泊発電所の再稼働に向けた取り組み状況をお知らせいたします

【審査への対応状況】

敷地内断層の活動性評価（地層区分）のイメージ図

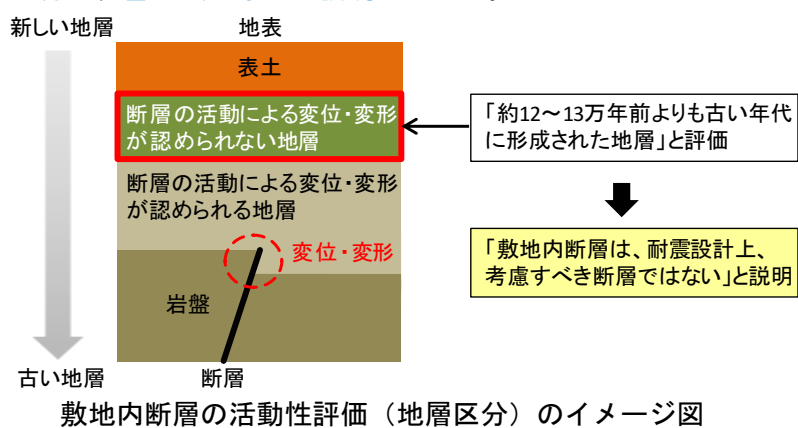
- 地層区分の評価などについて、より客観的な根拠を整理して、その評価に関する信頼性を高めること。

- 地層区分の評価に関する根拠の充実を図るための検討やデータ整理などを行い、審査会合などで説明していく。
